島根原子力発電所 2号炉 審査資料	
資料番号	EP-083
提出年月日	令和3年2月22日

## 島根原子力発電所 2号炉

### 1号炉液体廃棄物処理系の 共用取止めによる影響について

令和3年2月  
中国電力株式会社

第1図 液体廃棄物処理系系統概要図

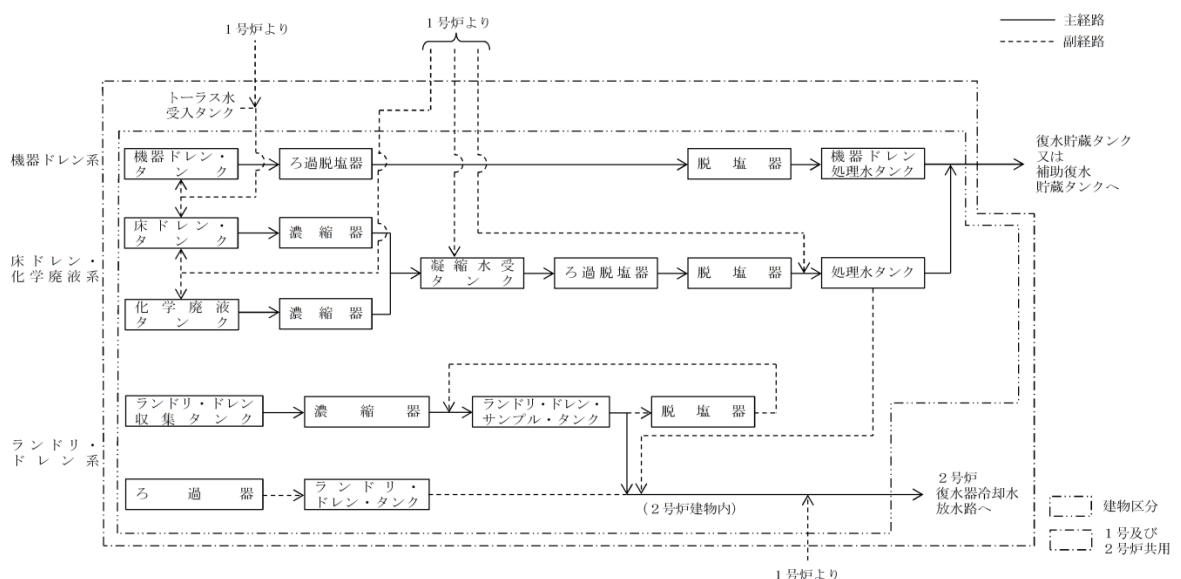
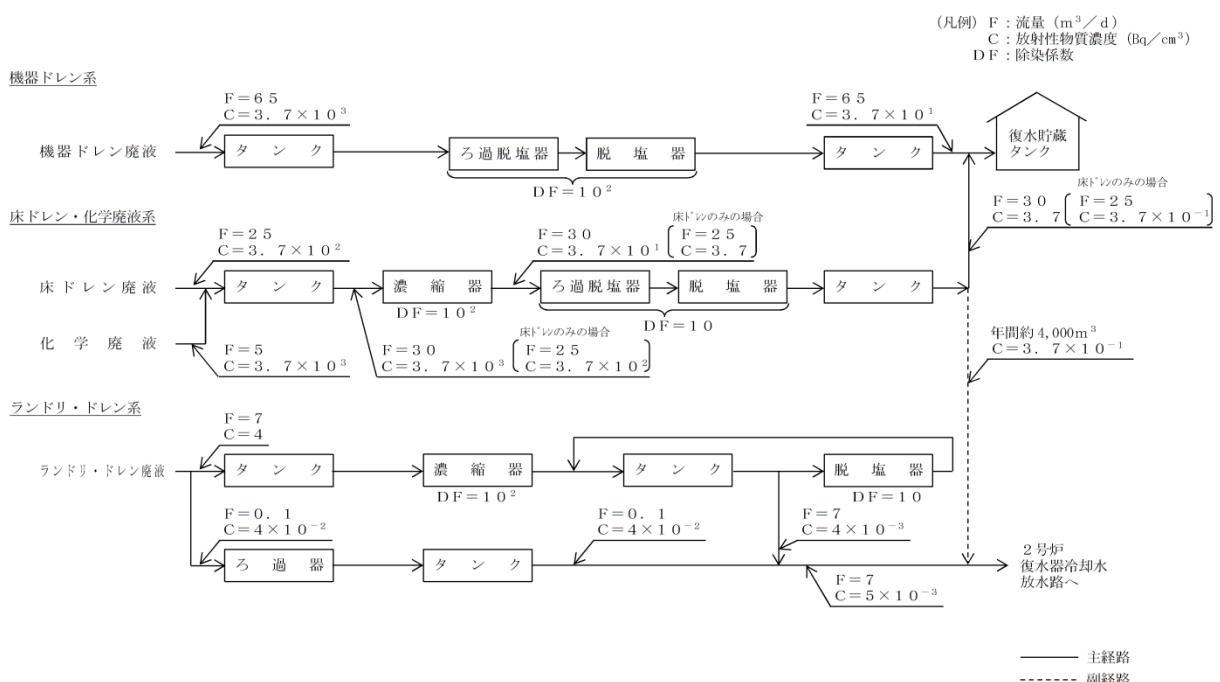
1号炉の機器ドレン系、床ドレン・再生廃液系、シャワ・ドレン系の2号炉との共用を取止め（以下「共用取止め」という。）

平常運転時に2号炉で発生する機器ドレン廃液の推定発生量は約 $65\text{m}^3/\text{d}$ であるが、第1表に示す容量を有する2号炉の機器ドレン系設備で処理するため、1号炉の機器ドレン系設備の共用を取止めることによる、液体廃棄物の処理能力に影響はない。（第1～4表、第1、2図参照）

平常運転時に2号炉で発生する床ドレン廃液の推定発生量は約30m<sup>3</sup>/dであるが、第1表に示す容量を有する2号炉の床ドレン・化学廃液系設備で処理するため、床ドレン・再生廃液系の共用を止めることによる、液体廃棄物の処理能力に影響はない。(第1～4表、第1、2図参照)

シャワ・ドレン系設備は、1号炉のチラードレン及び1、2号炉の管理区域退域時の手洗い時等に発生するシャワ・ドレン廃液を処理する設備であり、これまで1号炉と共にしていたが、管理区域退域時の手洗い運用を廃止しており、今後、2号炉からシャワ・ドレン廃液は発生しないことから、シャワ・ドレン系の共用を止めることによる影響はない。(第2～4表、第1、2図参照)

第2図 液体廃棄物処理系の放射性物質濃度等説明図

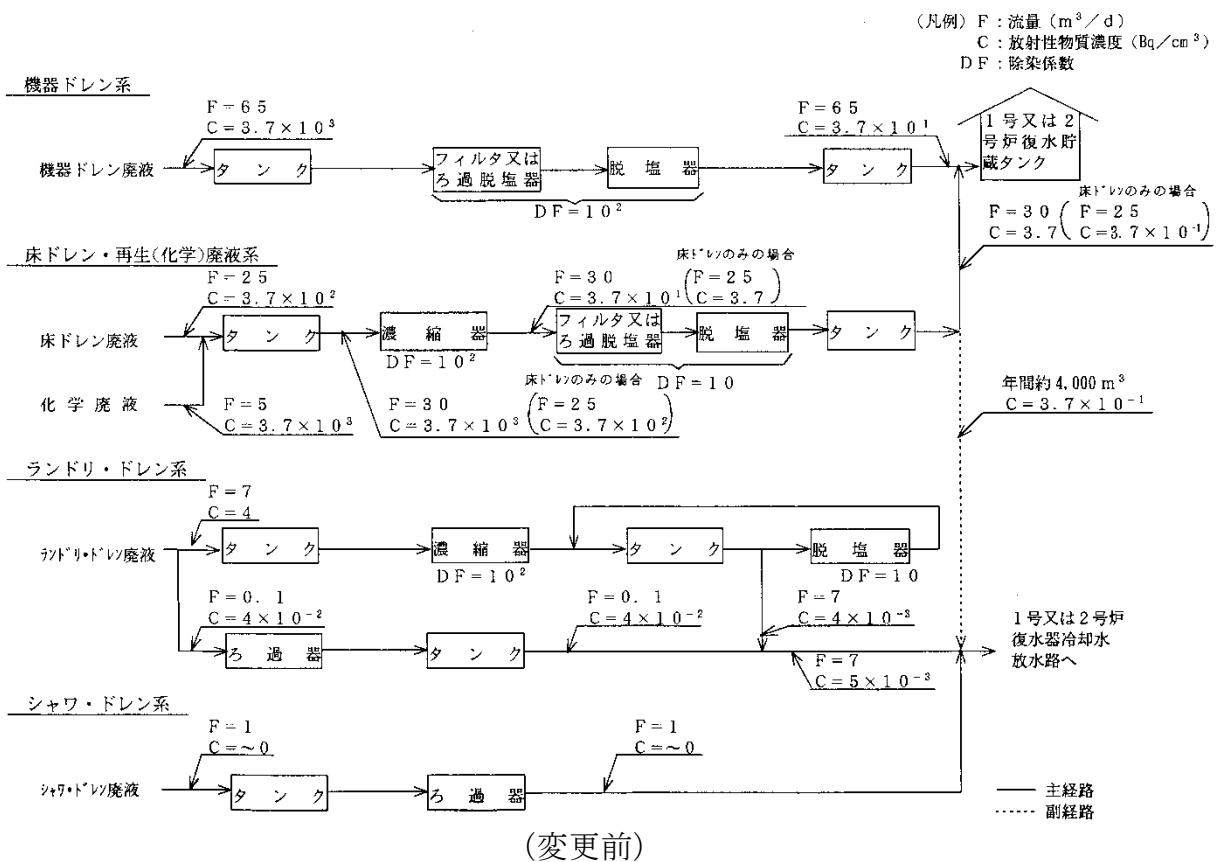
変更前【添付書類九】	変更後【添付書類九】	変更による影響
<p>4. 放射性廃棄物処理</p> <p>4.3 液体廃棄物処理</p> <p>4.3.1 液体廃棄物の発生源</p> <p>液体廃棄物の主なものは、各建物の機器からのドレン、各建物の床ドレン、復水系等脱塩器樹脂の再生液、保護衣類等を除染する際に生じる洗濯廃液、手洗い時に生じる廃液等である。液体廃棄物処理系の放射性物質濃度等説明図を第 4.3-1 図に示す。</p>	<p>4. 放射性廃棄物処理</p> <p>4.3 液体廃棄物処理</p> <p>4.3.1 液体廃棄物の発生源</p> <p>液体廃棄物の主なものは、各建物の機器からのドレン、各建物の床ドレン、復水系等脱塩器樹脂の再生液、保護衣類等を除染する際に生じる洗濯廃液等である。液体廃棄物処理系の放射性物質濃度等説明図を第 4.3-1 図に示す。</p> <p>(1) 機器ドレン廃液</p> <p>機器ドレン廃液は、ポンプ、弁等各機器からの漏えい水、サンプルラインの排出液等からなり、化学的純度は高く、脱塩水に近いが放射能レベルは通常高い(約 <math>3.7 \times 10^3 \text{Bq/cm}^3</math>)。</p> <p>これらは、液体廃棄物処理系の機器ドレン系(除染係数約 <math>10^2</math>)で処理する。</p> <p>ろ過、脱塩した処理済液(約 <math>3.7 \times 10^1 \text{Bq/cm}^3</math>)は、復水貯蔵タンクに回収し、再使用する。</p>

<p>(2) 床ドレン廃液</p> <p>床ドレン廃液は、原子炉建物、ドライウェル、タービン建物、廃棄物処理建物等で発生する。化学的純度は低く、放射能レベルは一定ではないが、比較的低い（約 <math>3.7 \times 10^2 \text{Bq}/\text{cm}^3</math>）。</p> <p>これらは、液体廃棄物処理系の床ドレン・化学廃液系（除染係数約 <math>10^3</math>）又は床ドレン・化学廃液系（除染係数約 <math>10^3</math>）で処理する。</p> <p>蒸留、ろ過、脱塩した処理済液（約 <math>3.7 \times 10^{-1} \text{Bq}/\text{cm}^3</math>）は、原則として再使用するが、一部環境に放出する場合もある。</p> <p>(3) 化学廃液</p> <p>化学廃液は、復水系及び液体廃棄物処理系脱塩器樹脂の再生廃液等からなる。化学的純度は低く、酸性あるいはアルカリ性であることが多く、放射能レベルは一般に高い（約 <math>3.7 \times 10^3 \text{Bq}/\text{cm}^3</math>）。</p> <p>これらは、液体廃棄物処理系の床ドレン・化学廃液系又は床ドレン・化学廃液系で処理する。</p> <p>蒸留、ろ過、脱塩した処理済液（約 <math>3.7 \text{Bq}/\text{cm}^3</math>）は、再使用するが一部環境に放出する場合もある。</p>	<p>(2) 床ドレン廃液</p> <p>床ドレン廃液は、原子炉建物、ドライウェル、タービン建物、廃棄物処理建物等で発生する。化学的純度は低く、放射能レベルは一定ではないが、比較的低い（約 <math>3.7 \times 10^2 \text{Bq}/\text{cm}^3</math>）。</p> <p>これらは、液体廃棄物処理系の床ドレン・化学廃液系（除染係数約 <math>10^3</math>）で処理する。</p> <p>蒸留、ろ過、脱塩した処理済液（約 <math>3.7 \times 10^{-1} \text{Bq}/\text{cm}^3</math>）は、原則として再使用するが、一部環境に放出する場合もある。</p> <p>(3) 化学廃液</p> <p>化学廃液は、復水系及び液体廃棄物処理系脱塩器樹脂の再生廃液等からなる。化学的純度は低く、酸性あるいはアルカリ性であることが多く、放射能レベルは一般に高い（約 <math>3.7 \times 10^3 \text{Bq}/\text{cm}^3</math>）。</p> <p>これらは、液体廃棄物処理系の床ドレン・化学廃液系又は床ドレン・化学廃液系で処理する。</p> <p>蒸留、ろ過、脱塩した処理済液（約 <math>3.7 \text{Bq}/\text{cm}^3</math>）は、再使用するが一部環境に放出する場合もある。</p>	<ul style="list-style-type: none"> <li>• 2号炉で発生する床ドレン廃液は、2号炉の床ドレン・化学廃液系設備で処理するため、床ドレン・再生廃液系の共用を取止めることによる、液体廃棄物の処理能力に影響はない。</li> <li>• 2号炉で発生する化学廃液は、2号炉の床ドレン・化学廃液系設備で処理するため、床ドレン・再生廃液系の共用を取止めることによる、液体廃棄物の処理能力に影響はない。</li> <li>• 2号炉で発生する化学廃液は、2号炉の床ドレン・化学廃液系設備で処理するため、床ドレン・再生廃液系の共用を取止めることによる、液体廃棄物の処理能力に影響はない。</li> </ul>

<p>(4) ランドリ・ドレン廃液</p> <p>ランドリ・ドレン廃液は保護衣類等を除染する際に生じる洗濯廃液等であり、化学的純度は低く、放射能レベルも低い（約 <math>4\text{Bq}/\text{cm}^3</math>）。</p> <p>これらは、液体廃棄物処理系のランドリ・ドレン系（除染係数約 <math>10^3</math>）で処理する。</p> <p>蒸留、脱塩した処理済液（約 <math>4 \times 10^{-3}\text{Bq}/\text{cm}^3</math>）は、放射性物質の濃度が十分低いことを確認して環境に放出する。</p> <p>なお、放射性物質による汚染がほとんどない下着類を除染したランドリ・ドレン廃液は、放射能レベルが低く（約 <math>4 \times 10^{-2}\text{Bq}/\text{cm}^3</math>），ろ過器で処理した後、放射性物質の濃度が十分低いことを確認して環境に放出する場合がある。</p>	<p>（変更なし）</p> <ul style="list-style-type: none"> <li>・ランドリ・ドレン系の処理に係る設備の設計を変更しないことから、本系に係る許可の内容に影響を及ぼさない。</li> </ul> <p>今後、2号炉からシャワ・ドレン廃液は発生しない運用とすることから、シャワ・ドレン系の共用を取止めることによる影響はない。</p>
<p>(5) シャワ・ドレン廃液</p>	<p>（項目削除）</p>
